東海第二発電所 審査資料	
資料番号	C-17-1改1
提出年月日	平成30年2月5日

東海第二発電所

運転期間延長認可申請書及び設置変更許可申請の審査資料における
燃料有効長頂部の寸法値について

日本原子力発電株式会社

工事計画認可申請書 第1図

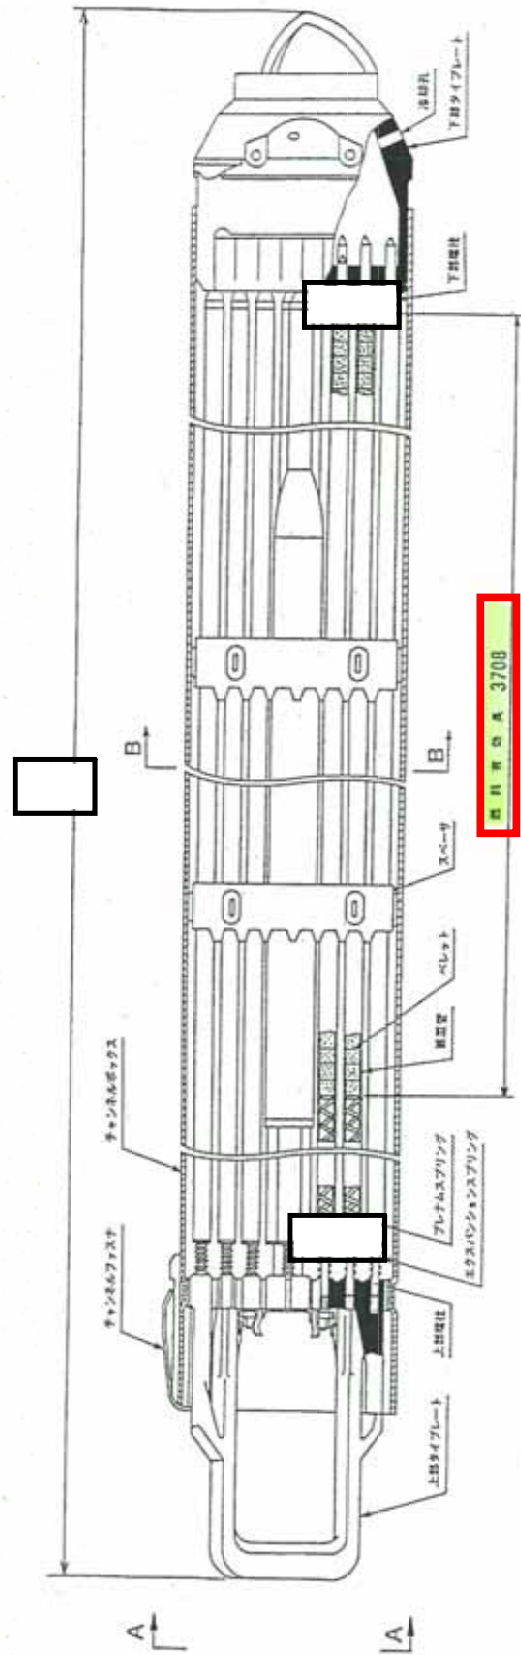
平成29年11月24日に原子力規制委員会に提出した「東海第二発電所運転期間延長認可申請書（発電用原子炉施設の運転の期間の延長）」（以下「延長認可申請書」という。）に関する原子力規制庁ヒアリングが、平成30年1月11日に実施された。この場において、延長認可申請書の「添付書類一 特別点検結果報告書」内の「東海第二発電所 原子炉压力容器特別点検要領書」に記載されている原子炉压力容器の炉心領域の超音波探傷試験（以下「UT」という。）の試験探傷部位（「原子炉压力容器底部より5494mm～9152mm」（炉心有効高さとして3658mm））が、工事計画認可申請書（以下「工認」という。）の記載値である燃料有効長3708mmより短いことについて指摘を受けた。

このため、特別点検にて実施した原子炉压力容器の炉心領域のUTの試験範囲について、平成30年1月12日から1月19日にかけてその根拠を調査した結果、1月19日、UTの試験範囲として引用した図面の炉心有効高さに関する数値が、工認本文の記載値と異なることを確認した。

このため、工認本文に記載されたT A Fの値に対して不足している部分を追加で点検し、その結果を運転期間延長申請書の補正として提出する。

第 1 図 燃料の線量率計算モデル

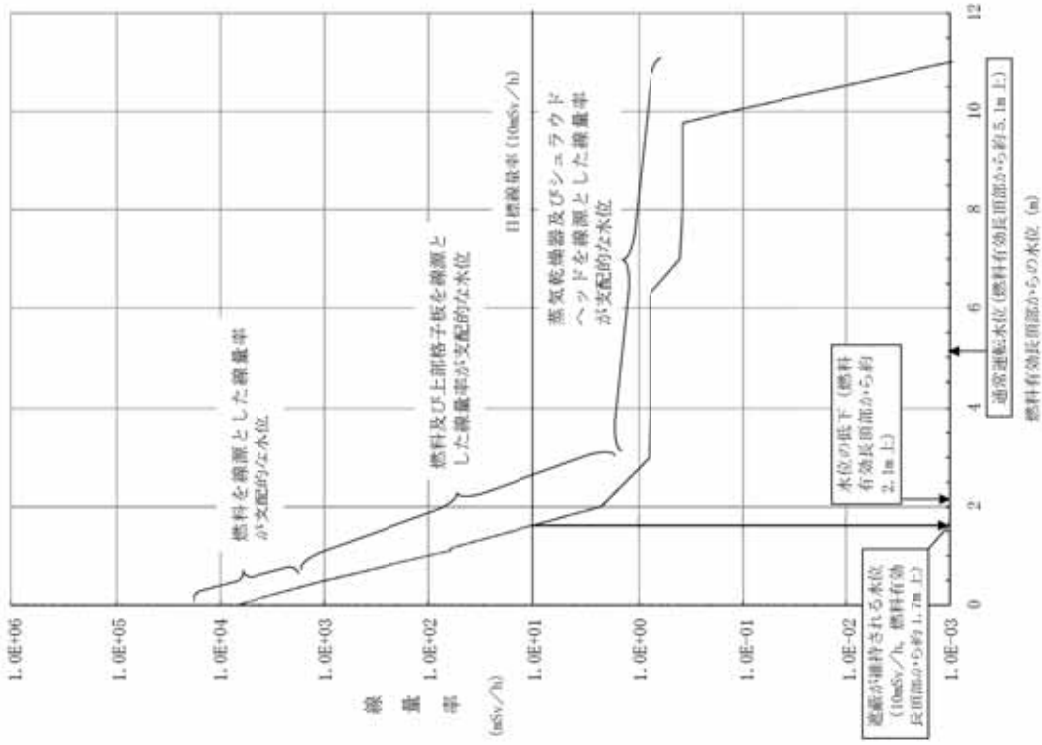
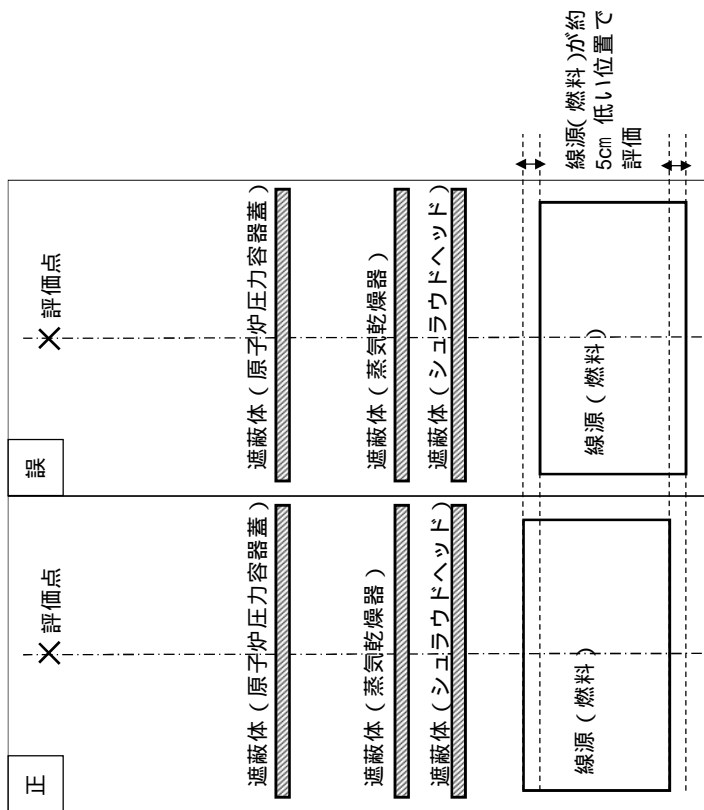
当該遮蔽計算は、評価項目の一つである「放射線の遮蔽が維持される水位を確保すること」の評価に用いており、原子炉内の燃料等の線源を考慮して行っている。有効性評価では、原子炉压力容器下部からT A Fまでの距離が9152mmであることを前提とし、線量評価点からT A Fまでの距離を設定している。このため、線量評価点からT A Fまでの距離は、本来設定すべき条件より約5cm離れた位置として設定され、結果として水遮蔽が本来より約5cm厚く考慮されている。

原子炉の燃料位置を正しく見直した場合は、燃料と評価点の距離は約5cm近くなり評価点における線量率が高くなるため、遮蔽維持可能水位が若干高くなる。遮蔽維持可能水位はT A Fより約1.7m上の水位となる結果となっているため、T A Fの値が約5cm高くなっても対策の成立性は維持されると考えられる。ただし、今後、本来のT A Fの値に修正した条件において再評価を行うこととする。

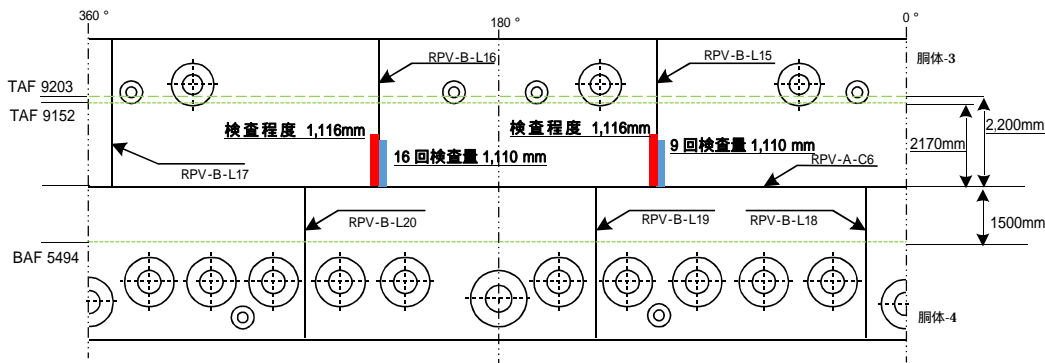
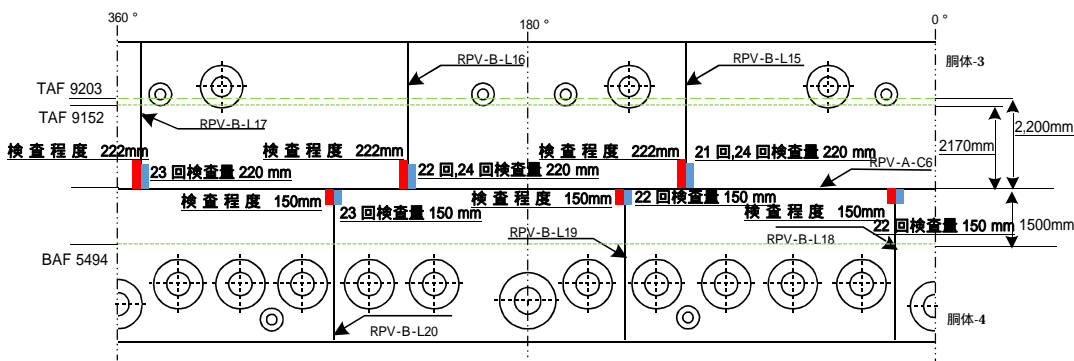
上側 (L15,L16,L17) は、2,170mm の 10% (217mm) を満たす試験程度として、保守的に切り上げて 220mm を検査している。

正しい TAF の値から検査範囲を設定すると、2,220mm の 10% となることから 222mm となり、2mm 不足となる。

下側 (L18,L19,L20) は、1,500mm の 10% として、各溶接線に対して 150mm 試験を実施。TAF の値の影響は受けず、要求量の検査を実施できている。
